*Oggetto:* [ID VIP:6276] Impianto di produzione di energia eolica localizzato nei comuni di Avetrana (TA), Salice Salentino (LE), Nardò (LE) e Porto Cesareo (LE) in località "il Canalone", con opere di connessione realizzate anche nel comune di Erchie (BR), composto da sette aereogeneratori di potenza pari a 6 MW da un sistema di accumulo da 15,20MW, per una potenza complessiva pari a 57,20 MW.

Proponente: Repower Renewable S.p.A.

Procedura: Valutazione di Impatto Ambientale ai sensi dell'art. 23 del D.Lgs 152/2006

**Parere tecnico istruttorio della DG ABAP.**

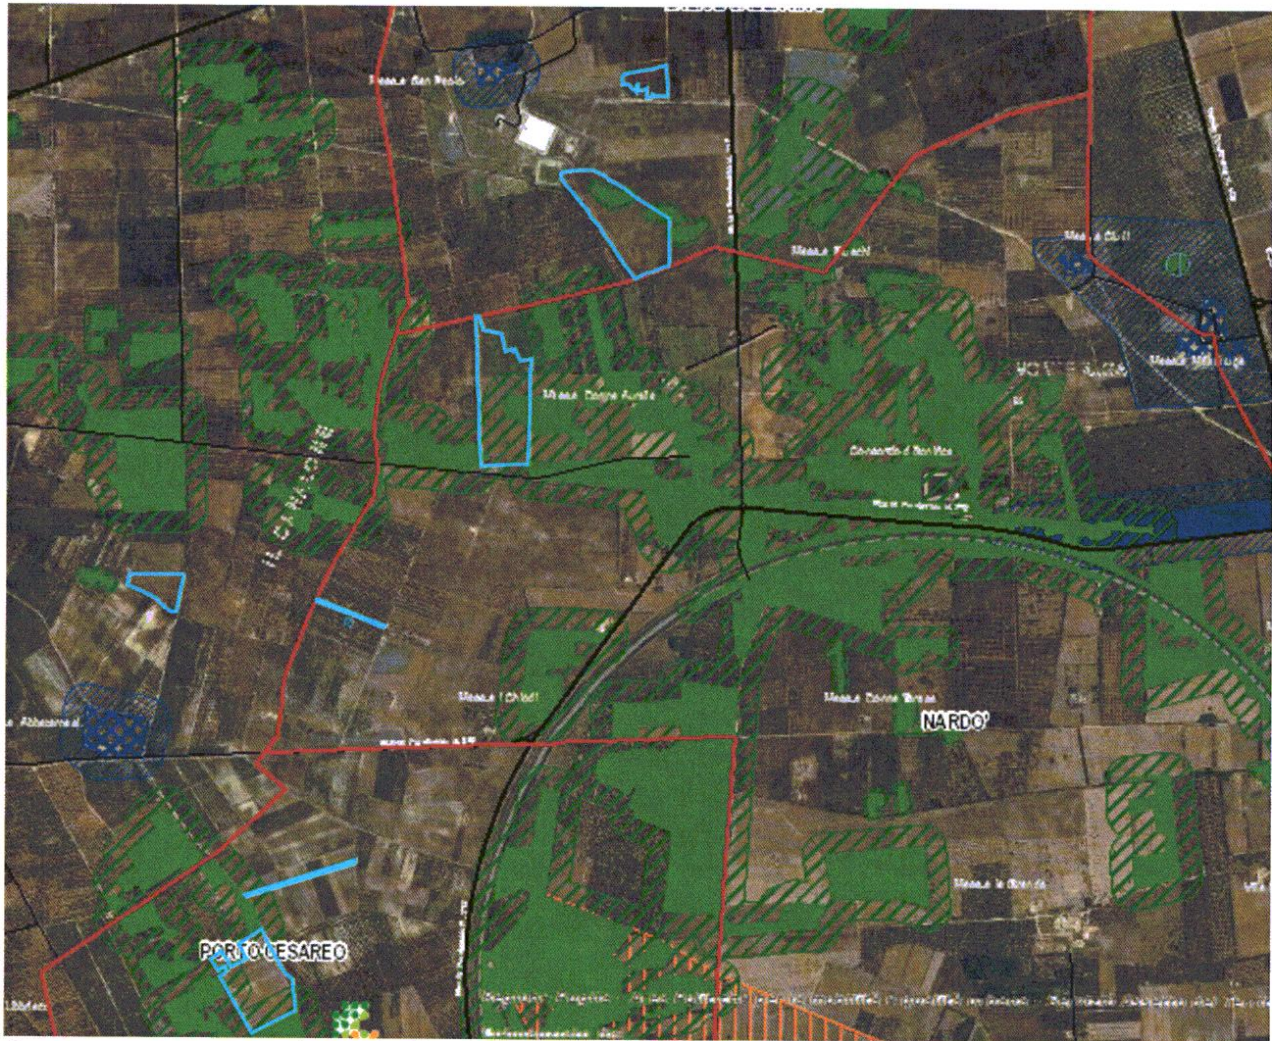
Tuttavia, il contesto in cui si inserisce l'intervento è qui di seguito rappresentato da un estratto cartografico:

*In azzurro sono segnate le particelle interessate dall'installazione degli aerogeneratori.  
In verde sono indicati i BP Boschi e relative aree di rispetto dei boschi.*

Estratto da Elaborato 3.2.7 Morfotipologie rurali

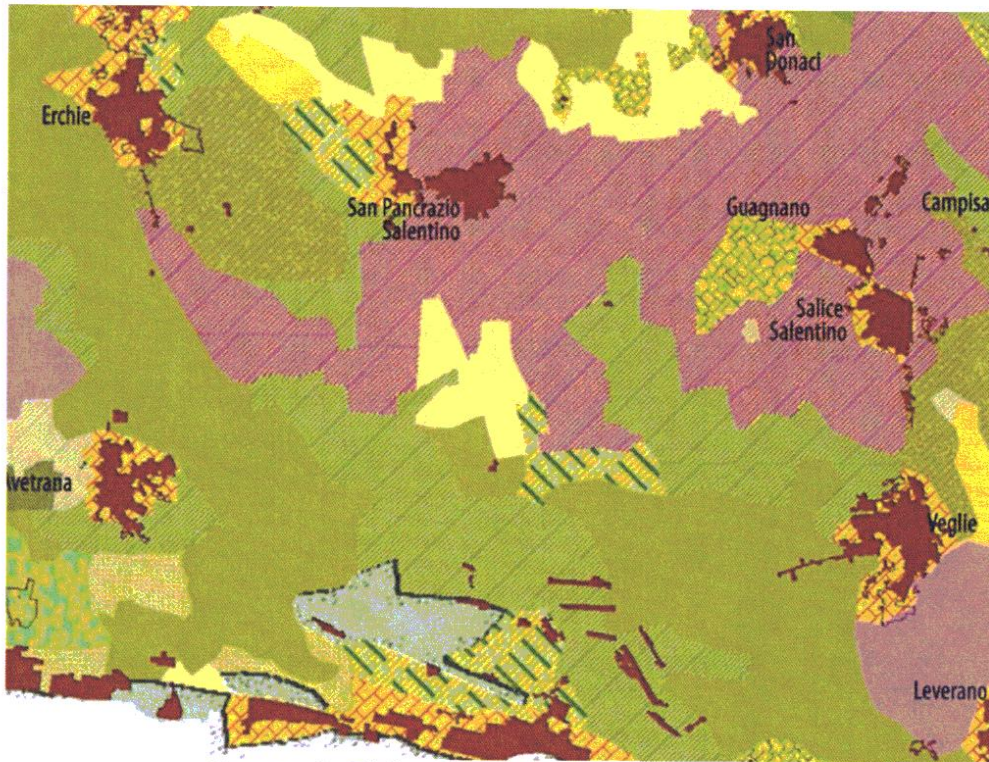
Da una disamina dell'evoluzione storica recente, posta in relazione alla Carta delle Morfotipologie Rurali all. 3.2.7 del PPTR, l'area di intervento ha subito un progressivo depauperamento dei morfotipi agricoli riconosciuti come propri della porzione di territorio e che il PPTR aveva in qualche maniera stigmatizzato negli elaborati dell'allegato 3.2.7:

I morfotipi prevalenti sono riconosciuti ai punti 1.2 *Oliveto prevalente pianeggiante a trama larga (cat.1 Monocolture prevalenti)*, 2.2 *Oliveto/seminativo a trama fitta (cat.2 Associazioni prevalenti)* e 2.5 *Vigneto/Frutteto*: pertanto ai fini di una riqualificazione paesaggistica dell'area si renderebbe necessaria la ricucitura della trama culturale mediante interventi di ripristino dei valori agricoli ivi riconosciuti, in luogo di operare una cesura mediante un cambio di destinazione d'uso del suolo finalizzato all'installazione del parco eolico.

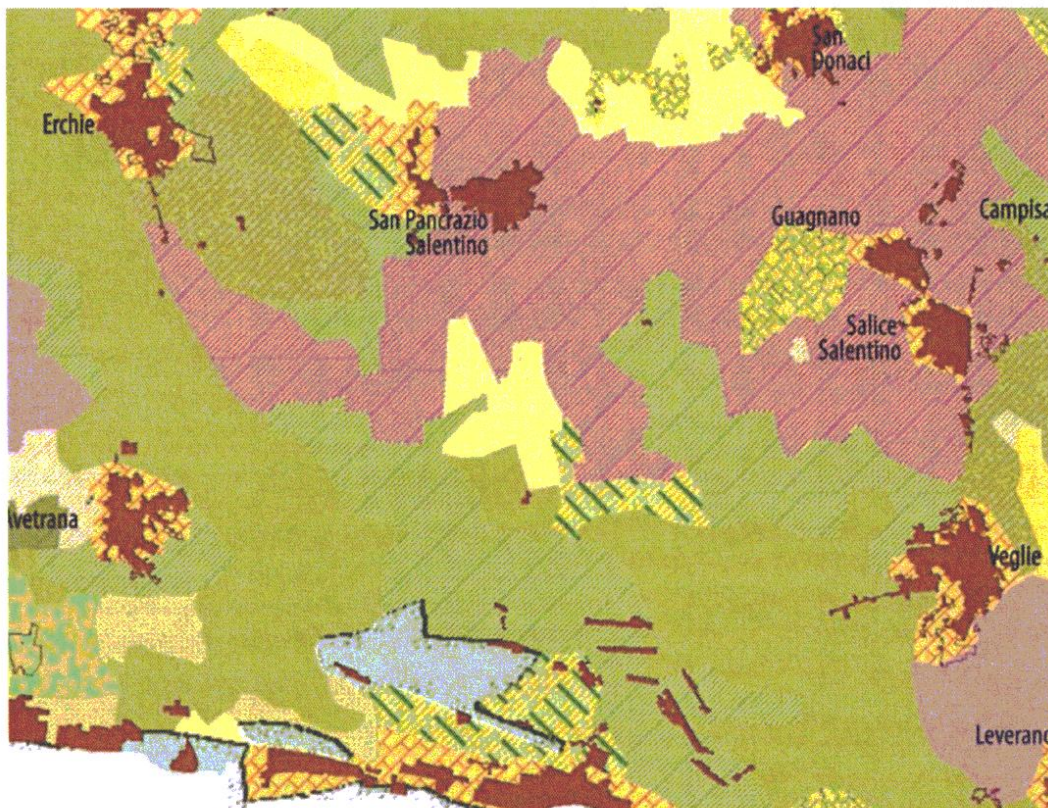
Da una disamina dell'evoluzione storica recente, posta in relazione alla Carta delle Morfotipologie Rurali, (all. 3.2.7 del PPTR) l'area di intervento ha subito un progressivo depauperamento dei morfotipi agricoli riconosciuti come propri della porzione di territorio e che il PPTR aveva in qualche maniera stigmatizzato negli elaborati dell'allegato 3.2.7:
